DETERMINAZIONE DEL DIRIGENTE SERVIZIO VIA/VINCA 11 novembre 2024, n. 692

[ID VIP 10881] - Parco agro-fotovoltaico denominato "GRIFONI PV [FG02]", di potenza pari a 22,85 MW e delle relative opere di connessione alla RTN, da realizzarsi nel Comune di Ascoli Satriano (FG) e Candela (FG), in località CIANFURRO.

Istanza per il rilascio del Provvedimento di VIA statale ex art. 23 del D.lgs. n. 152/2006 e ss.mm.ii.

Relazione tecnica a supporto dell'istruttoria sul progetto
ID_VIP 10881

Fig. 03 – area d’impianto e vincoli PPTR- Componenti culturali e insediative

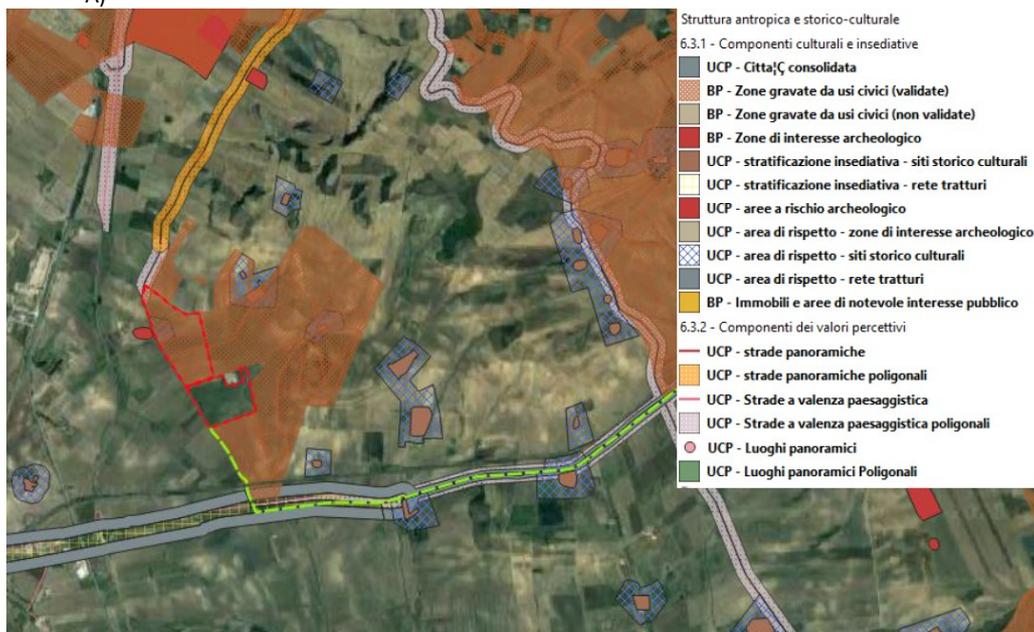
Le aree di progetto interferiscono con aree **non idonee** ai sensi del RR 24/2010. In particolare:

- l’impianto + opere di connessione interferiscono con “**Zone gravate da usi civici**” (art 142, comma 1, lett. h, del D.Lgs. 42/04)
- l’impianto ricade all’interno del **vincolo idrogeologico** ai sensi del PPTR
- l’impianto ricade in **cono visuale- area a media visibilità** ai sensi del PPTR
- l’impianto ricade in **area di rispetto sito storico culturale** ai sensi del PPTR
- l’impianto confina con **strada a valenza paesaggistica** (S.C. Ascoli-Candela) e area buffer, ai sensi del PPTR
- il cavidotto interferisce con il **tratturo** denominato “Regio Tratturo Pescasseroli- Candela”.(Classe A)
